**9 OKTOBER 1998.** — Koninklijk besluit tot bepaling van de vereisten voor de aanleg van verhoogde inrichtingen op de openbare weg en van de technische voorschriften waaraan die moeten voldoen. — Errata

In het *Belgisch Staatsblad* nr. 208 van 28 oktober 1998 worden op : bl. 35436, de tekst en de tekening vervangen door de volgende :

**9 OCTOBRE 1998.** — Arrêté royal fixant les conditions d'implantation des dispositifs surélevés sur la voie publique et les prescriptions techniques auxquelles ceux-ci doivent satisfaire. — Errata

Figuur 1

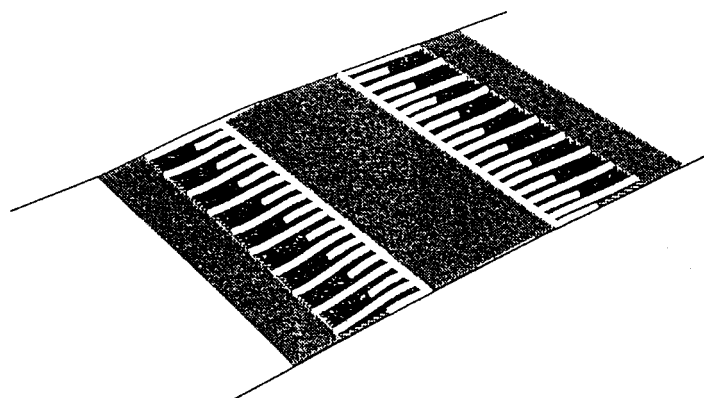
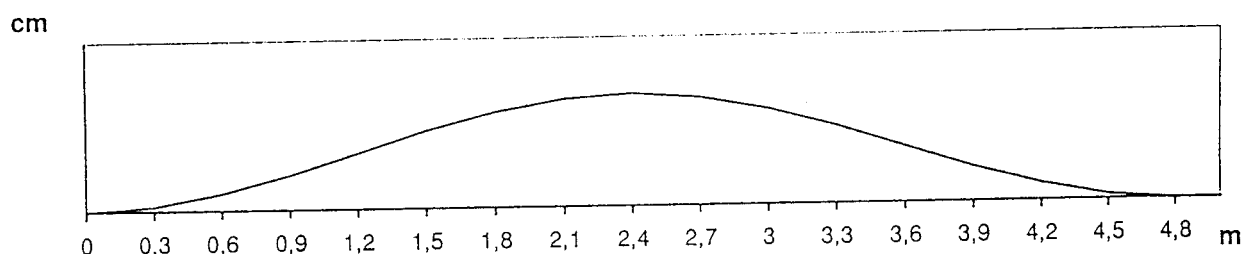
Au *Moniteur belge* n° 208 du 28 octobre 1998, texte néerlandais : p. 35436, le texte et le dessin doivent être remplacés par les suivants :

$Y = 0,06 [1 - \cos(2\pi - X/L)]$																	
X(m)	0	0,30	0,60	0,90	1,20	1,50	1,80	2,10	2,40	2,70	3,00	3,30	3,60	3,90	4,20	4,50	4,80
Y (cm)	0	0,46	1,76	3,70	6,00	8,30	10,24	11,54	12,00	11,54	10,24	8,30	6,00	3,70	1,76	0,46	0

figuur 1

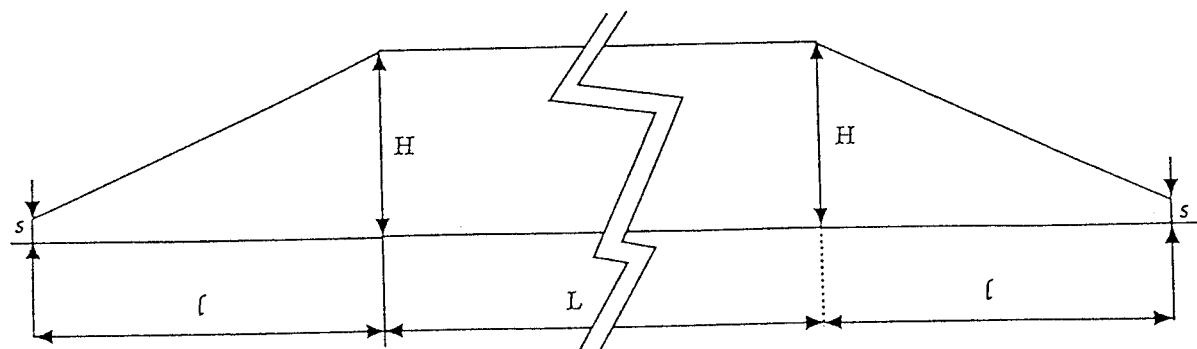
bl. 35441, de tekst en de tekeningen vervangen door de volgende :

p. 35441, le texte et les dessins doivent être remplacés par les suivants :

- $l$  = lengte van de op- en afrit (m)
- $L$  = lengte van het bovenzvlak (m)
- $H$  = hoogte (cm)
- $s$  = beginrand (mm)
